Verbale dell'incontro del 24/06/2016 sui documenti relativi alla

**Piattaforma d'altura al Porto di Venezia
Terminal container Montesyndial
Progetto definitivo – 1° stralcio**

**Rif. Autorità Portuale di Venezia: prot. 24860-AMB-DTEC/617 del 14/01/2016
Rif. ARPAV: prot. 4915 del 19/01/2016
Rif. archivio ARPAV : BON PM 180**

Foto 1: imbonimento in corso nell'area del nuovo petrolchimico; si evidenziano in particolare le morfologie riconducibili all'apporto di materiale solido tramite condotte

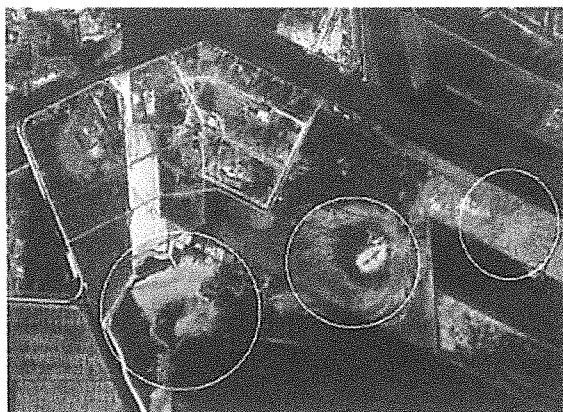
O) ARPAV. Il proponente prospetta una gestione del terreno naturale posto sotto il livello m.m. come sedimento ai sensi del Protocollo d'Intesa 1993 "Criteri di sicurezza ambientale per gli interventi di escavazione trasporto e reimpiego dei fanghi estratti dai canali di Venezia (art. 4, comma 6, Legge 360/91)". Allo stato attuale, non si ritiene che tale approccio sia stato supportato da argomentazioni sufficienti a sostenere tale ipotesi, poiché i materiali di cui trattasi si trovano attualmente in area emersa.

O) APV. Per quanto attiene la gestione dei materiali sotto la quota dello strato di riporto, si ritiene che gli stessi possano essere gestiti come sedimenti per la tipologia di caratteristiche chimico/fisiche e per l'origine degli stessi. Come possibile evincere dalle planimetrie sotto riportate, infatti l'area di arretramento della banchina, così come l'intero sito Montefibre, è stato costruito su zone barenali, caratterizzati da presenza di ghebi e canali.

La serie fotografica riportata in seguito evidenzia infatti il progressivo riempimento dell'area barenale mediante colmata dei canali lagunari interni e la sopraelevazione mediante imbonimento fino all'attuale quota topografica di 2÷3m s.l.m.
